ЗАМКИ ПРИВАРНЫЕ ДЛЯ БУРИЛЬНЫХ ТРУБ

ТЕХНИЧЕСКИЕ УСЛОВИЯ

Изменение № 1 ГОСТ 27834—95 Замки приварные для бурильных труб. Технические условия

Принято Межгосударственным советом по стандартизации, метрологии и сертификации (протокол № 121-П от 30.08.2019)

Рисунок 2

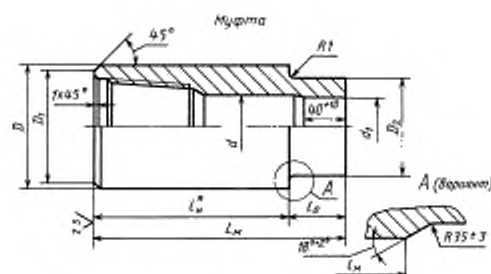
рисунок 2. Заменить обозначение: « $R_{1,5max}$ » на « $R_{1,5-0,7}$ »;

рисунок 2. Заменить обозначение: « $R_{1,5max}$ » на « $R_{1,5-0,7}$ »;

Рисунок 5

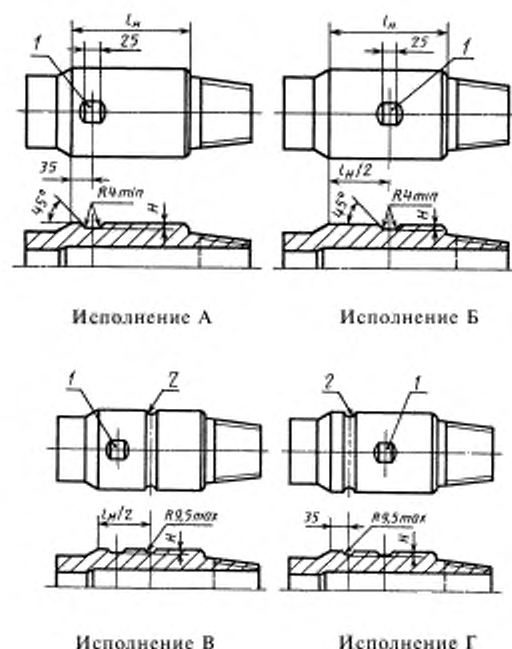
Пункт 4.16. Рисунок 5:

- исполнение А. Заменить значение размера: «35» на «40*»;

- исполнение Г. Значение размера «35» дополнить знаком сноски *;
дополнить сноской:

«_____»
* При выполнении поверхностного твердосплавного упрочнения должно быть увеличено на ширину наплавленного слоя»;

поясняющие данные. Заменить слова: «для группы прочности А» на «для группы прочности Л».

Пункт 4.16. Рисунок 5:

- исполнение А. Заменить значение размера: «35» на «40*»;

- исполнение Г. Значение размера «35» дополнить знаком сноски *;
дополнить сноской:

«_____»
* При выполнении поверхностного твердосплавного упрочнения должно быть увеличено на ширину наплавленного слоя»;

поясняющие данные. Заменить слова: «для группы прочности А» на «для группы прочности Л».
